DODATEK č. 5

ke Smlouvě o dílo ze dne 11. 10. 2018

se níže uvedeného dne, měsíce a roku dohodly, že tímto Dodatkem se mění a doplňuje Smlouva o dílo, uzavřená mezi smluvními stranami dne 11. 10. 2018, ve znění jejího dodatku č. 1 ze dne 8. 1. 2019, dodatku č. 2 ze dne 29. 3. 2019, dodatku č. 3 ze dne 24. 4. 2019 a dodatku č. 4 ze dne 26. 6. 2019 (dále jen „**Smlouva**“), jejímž předmětem je zhotovení stavby s názvem „Pavilon tropického zemědělství“ (dále jen „**Stavba**“).

Projekt registrační číslo:	CZ.02.2.67/0.0/0.0/16_016/0002514
Stavba:	Pavilon tropického zemědělství
Objekt:	SO 02 –Novostavba pavilonu FTZ

ce HMG ve vazbě na změnu řešení MaR - 12.8.2019 "

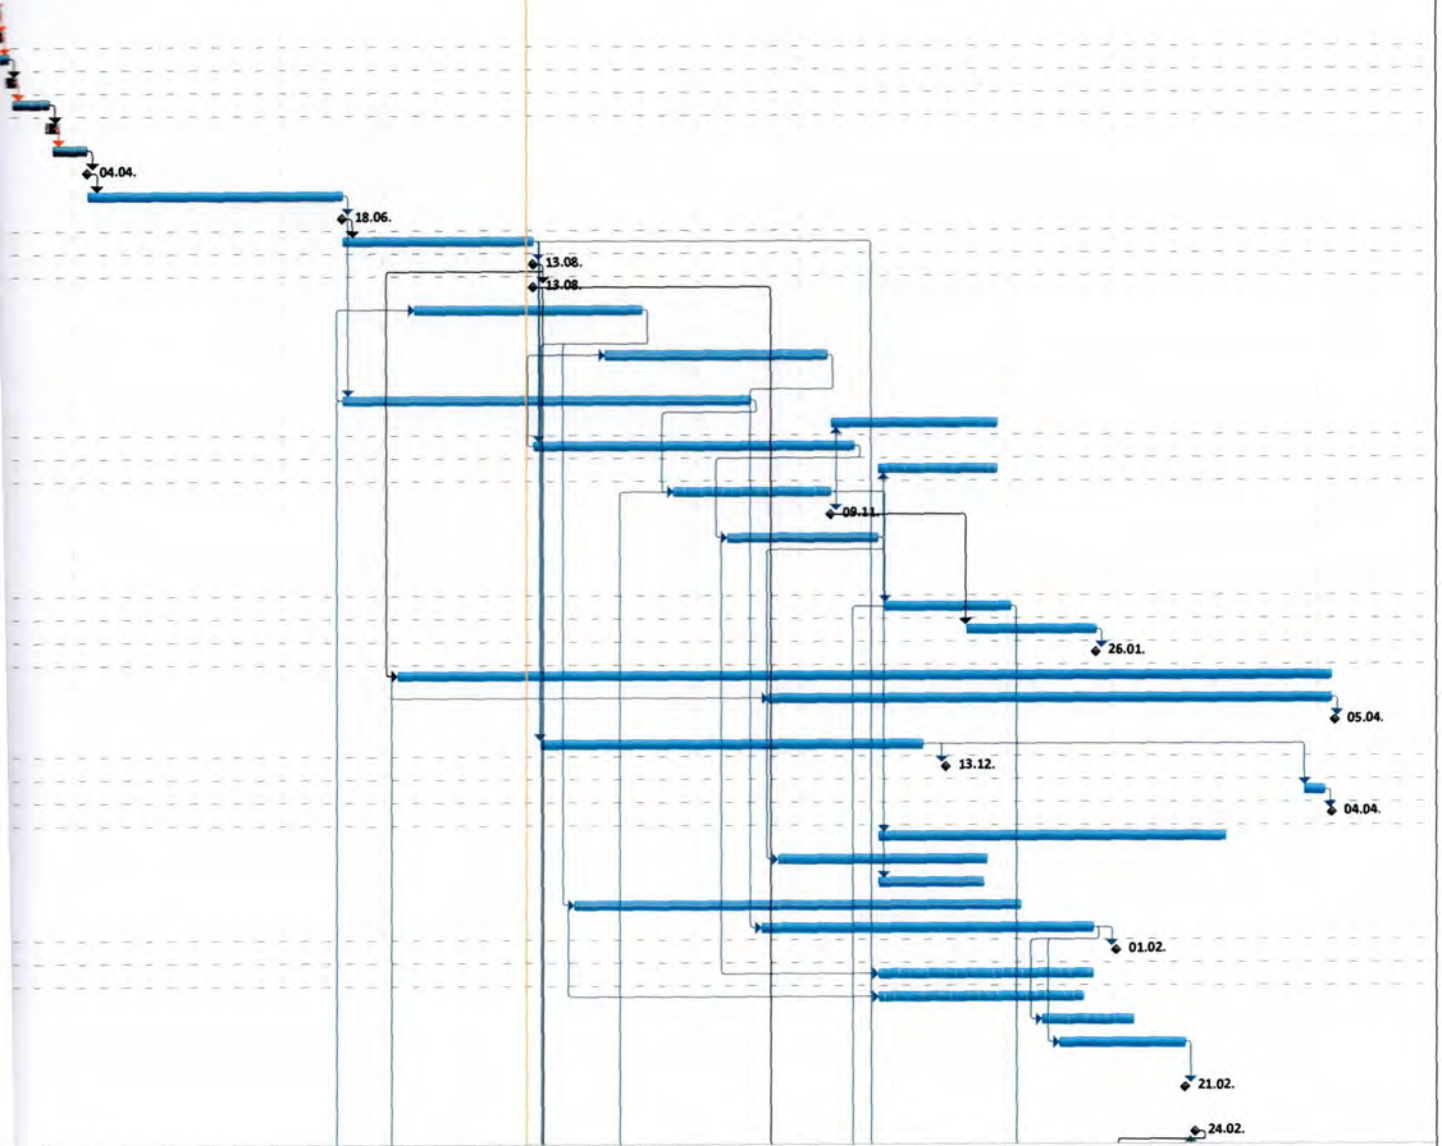
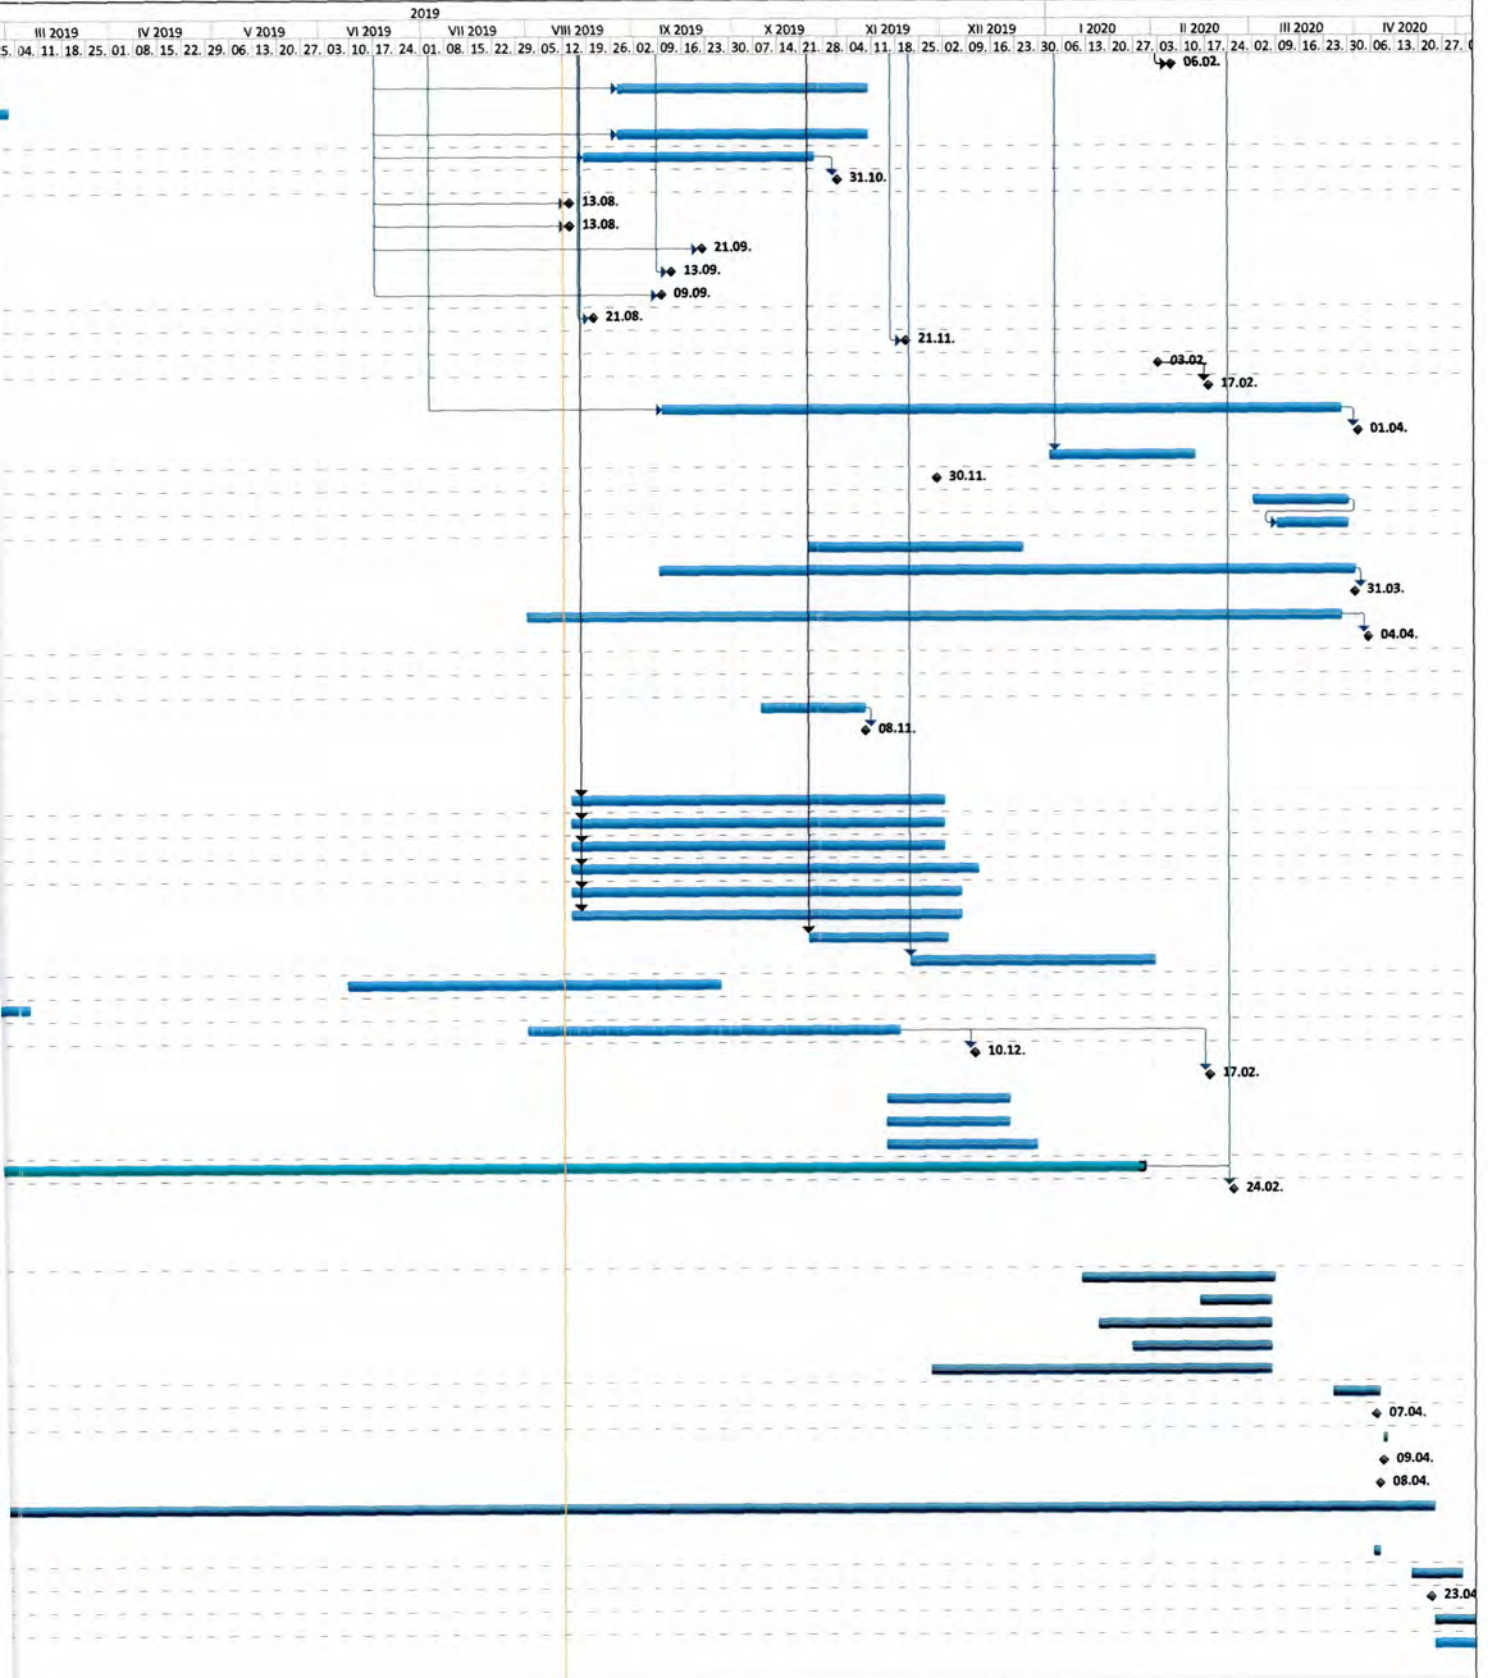
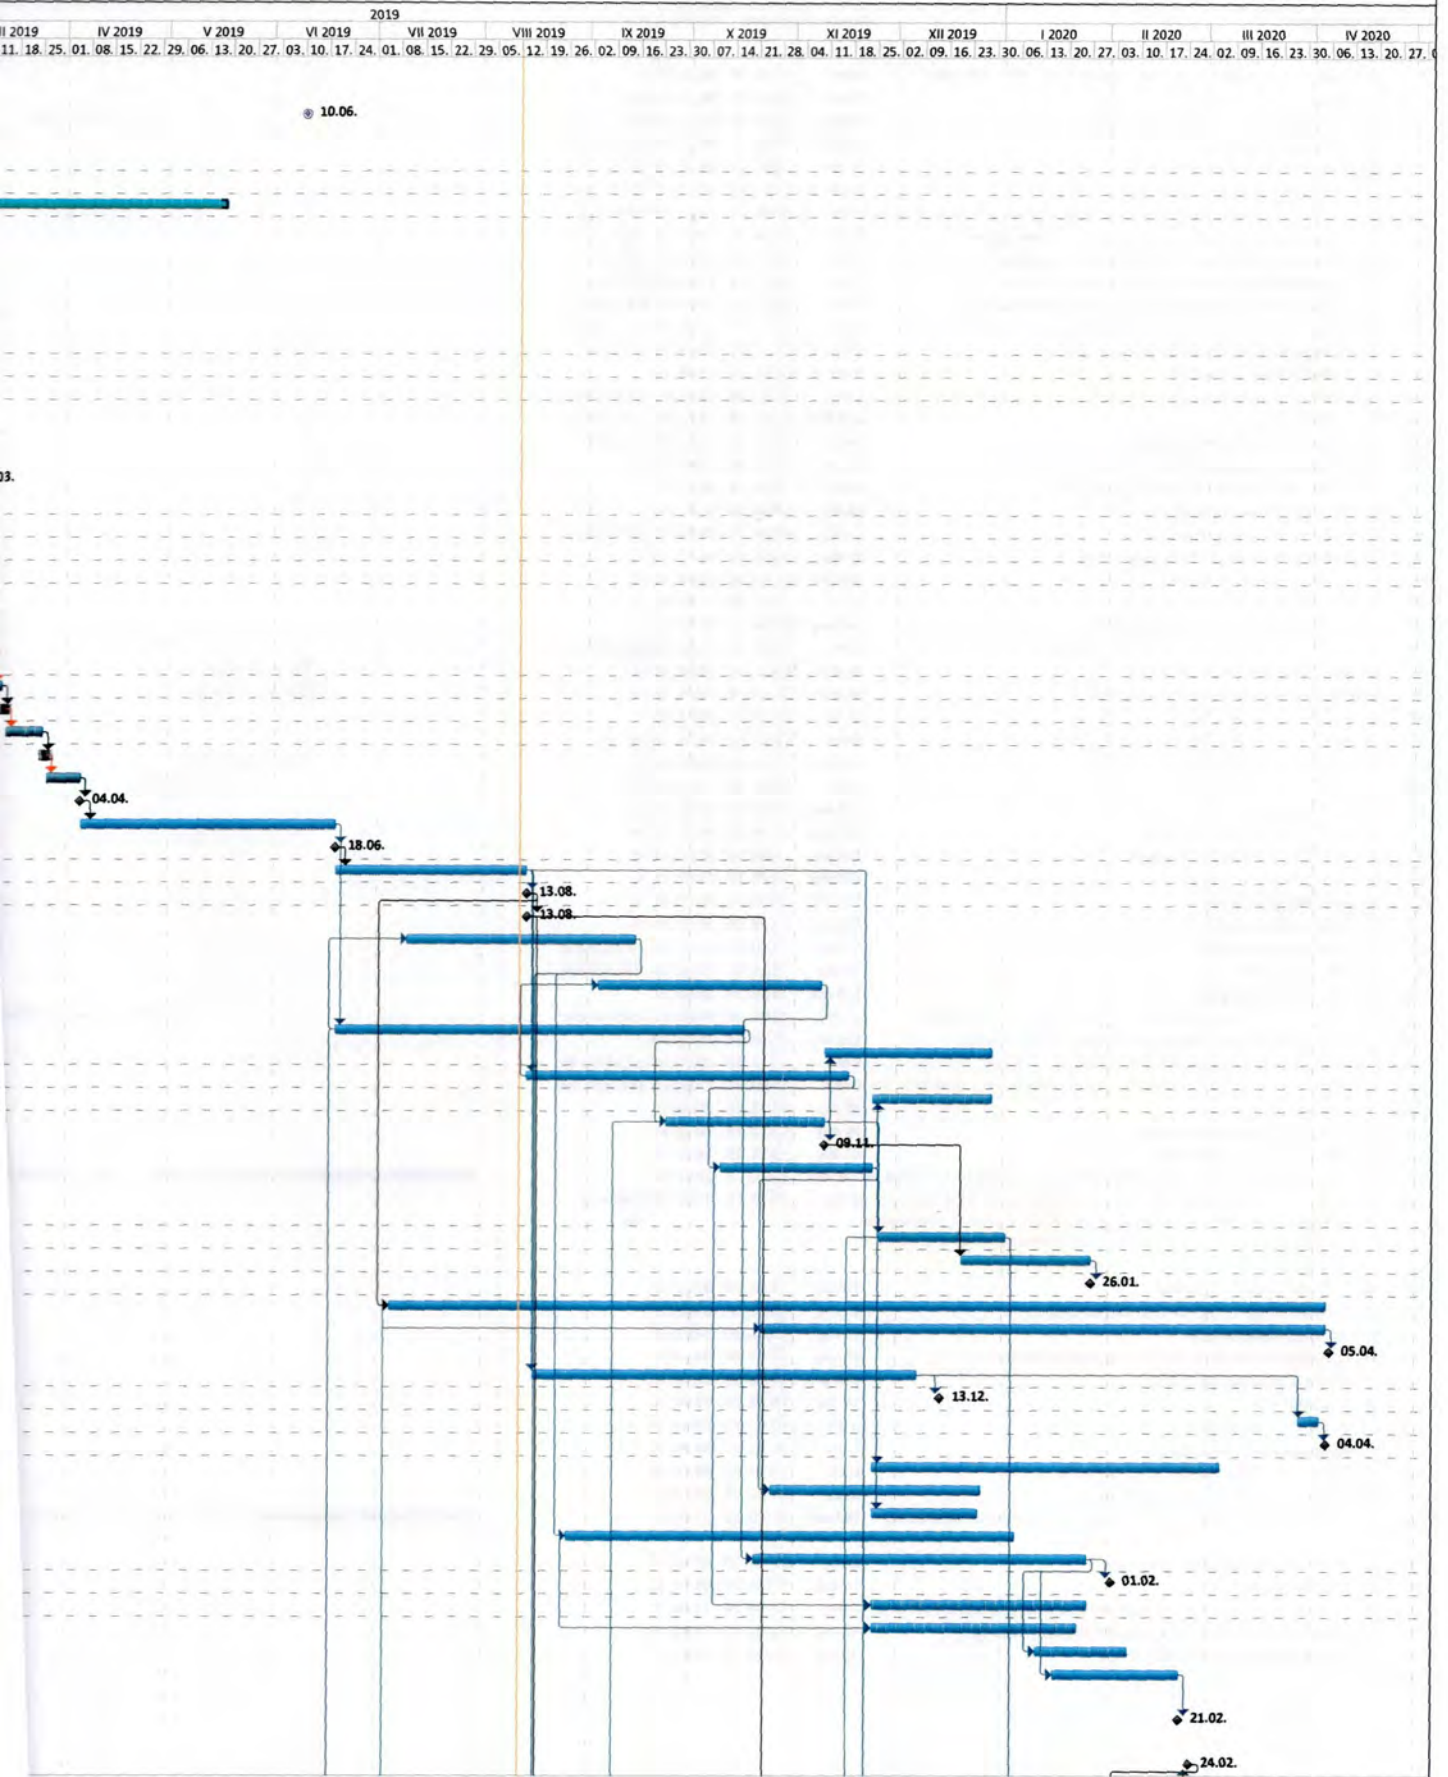
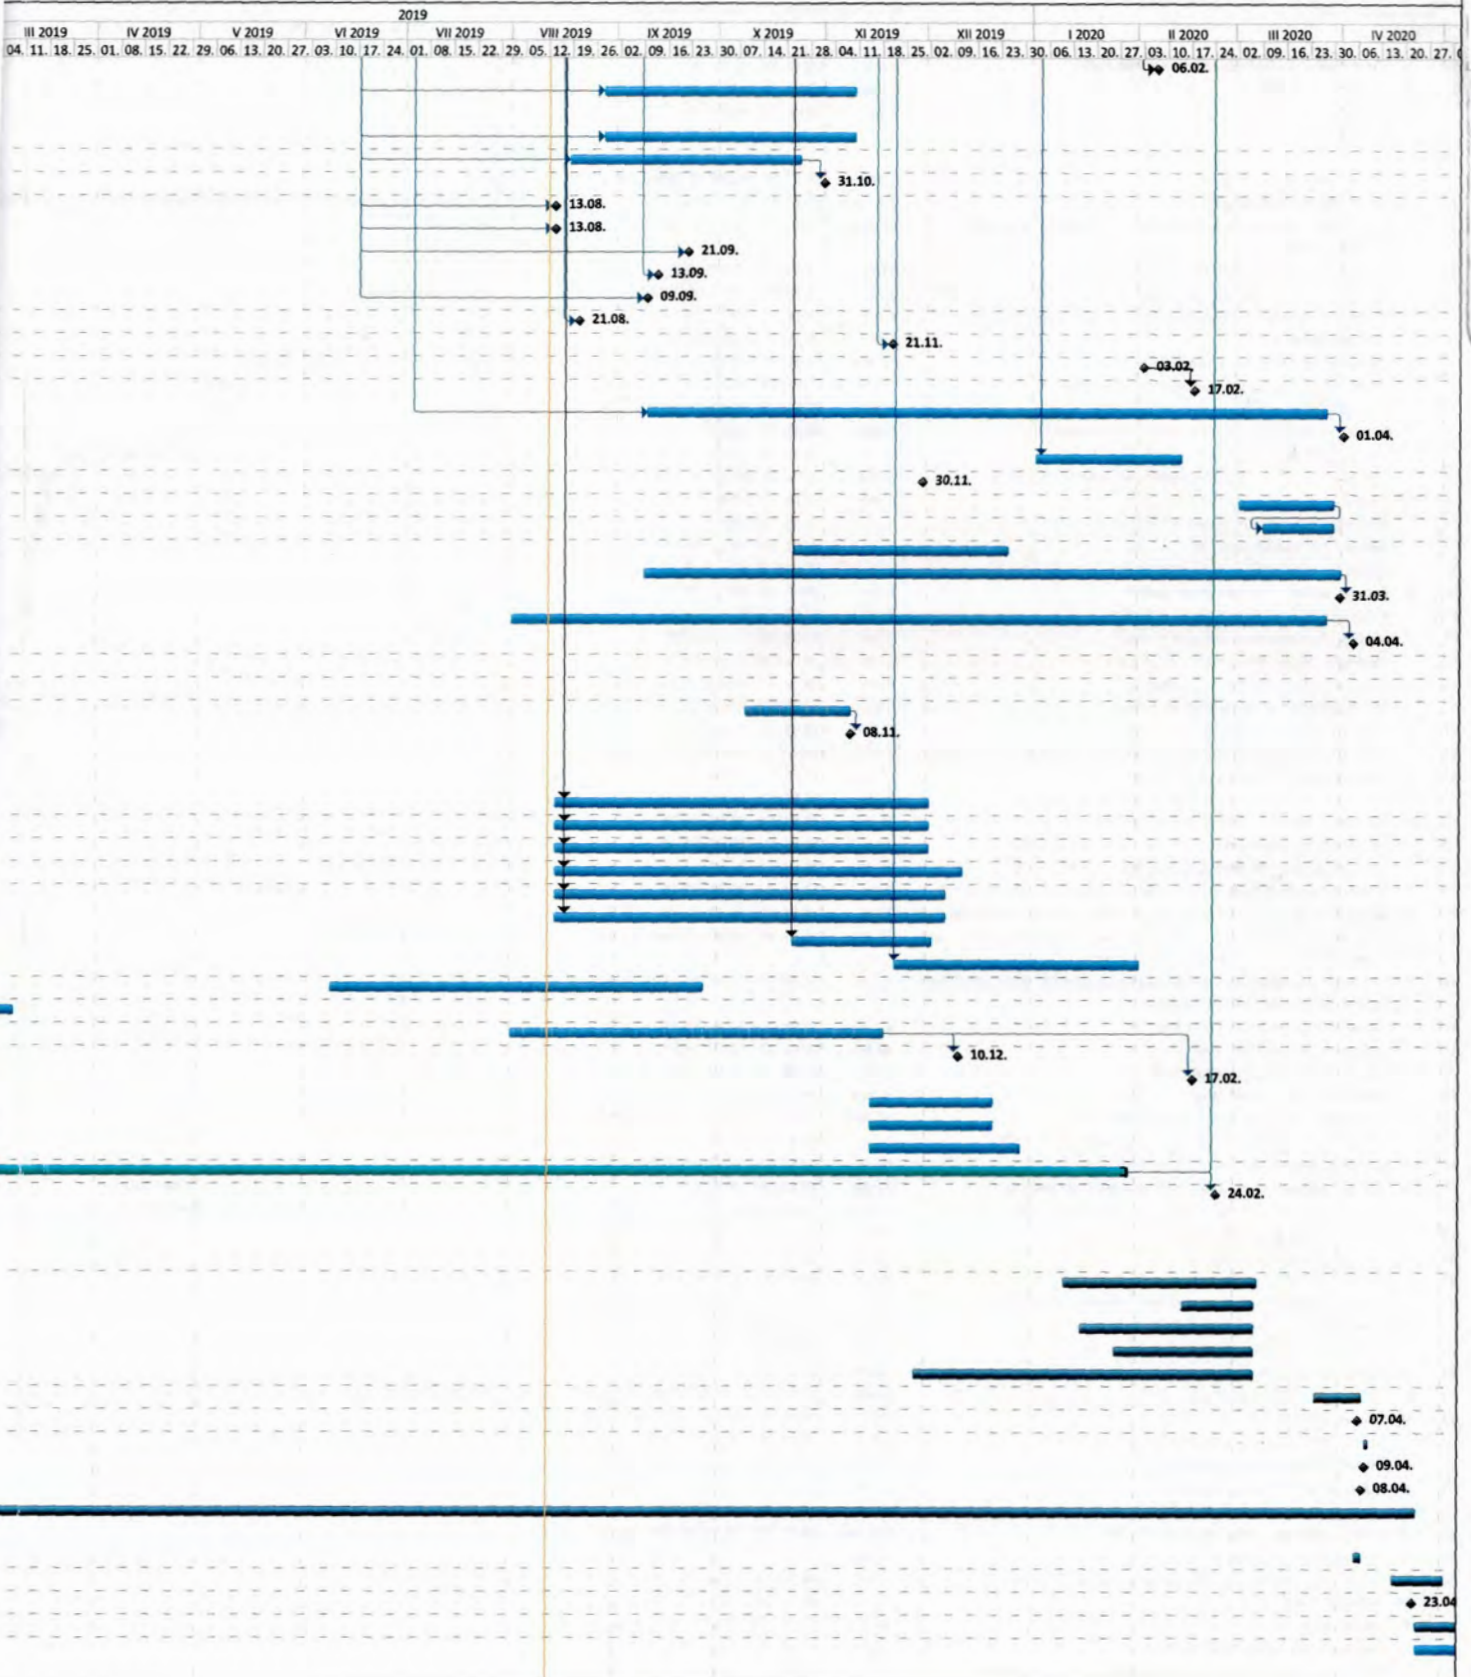
Nemá dopad na celkovou dobu pro dokončení díla. Má dopad do dílčích milníků č.9, 14, 15, 19, 26, 27.

Zdůvodnění posunu milníku č.9 - D+M pohledy (bez kazet) 3NP - 4NP: Vzhledem k navýšení množství kabeláže související s magnetickými kontakty a dodatečné montáži IRC regulátorů, které jsou umístěny výhradně nad kazetovými pohledy, je nutné posunout termín provedení konstrukcí pohledů, neboť zvýšené množství instalací nad těmito pohledy spotřebuje čas navíc, celkem 18 dní. O tuto lhůtu je vzhledem k přímé návaznosti nutné posunout termín milníku č.9, tedy do 26.1.2020

Zdůvodnění posunu termínu milníku č. 14 - kompletace profese (svítidla, baterie, ot.tělesa, hyg.zař): Má přímou souvislost s posunem milníku č.9, kdy kompletace profese v pohledech nelze dokončit dříve, než bude stavebně dokončen pohled, který bude stavebně spožden díky dodatečné montáži IRC a kabeláži související s montáží magnetických kontaktů, tedy milník č.14 je z části na kritické cestě milníku č.9. Posun milníku č.14 do 21.2.2020

Zdůvodnění posunu termínu milníku č.15 - stavební připravenost pro montáž nábytku a AVT 3NP+4NP : Vzhledem k rozsahu stavební připravenosti je nutné, aby požadované prostory byly stavebně zcela dokončeny a oživeny, včetně montáže pohledů, viz. milník č.9. Milník č. 15 je tedy z části na kritické cestě milníku č.9. Posun milníku č.15 do 24.2.2020

Zdůvodnění posunu termínu milníku č.26 - zahájení komplexního vyzkoušení tepelných čerpadel: Vzhledem k tomu, že část MaR v původní dokumentaci neřešila část tepelných čerpadel, je tato nově realizována a tím vzniká nárok na prodloužení doby realizace. Z tohoto důvodu je nutné posunout milník č. 26 a to do 17.2.2020

Zdůvodnění posunu milníku č.19 - zahájení komplexního vyzkoušení plynové kotelny : Vzhledem ke změně koncepce a dopracování části MaR a navýšení rozsahu ve všech souvisejících částech dochází ke zvýšené potřebě času na dokončení všech prací, které umožní zahájení komplexního vyzkoušení plynové kotelny. Posun milníku č. 19 do 17.2.2020

Zdůvodnění posunu milníku č.27 - stavební připravenost pro montáž přístrojového vybavení : má přímou souvislost a důvod je analogický s posunem milníku č.15, resp. 9, tedy vzhledem k nutnosti mít stavebně a funkčně připravené prostory pro montáž přístrojového vybavení, včetně dokončené montáže pohledů a oživení všech souvisejících částí díla.
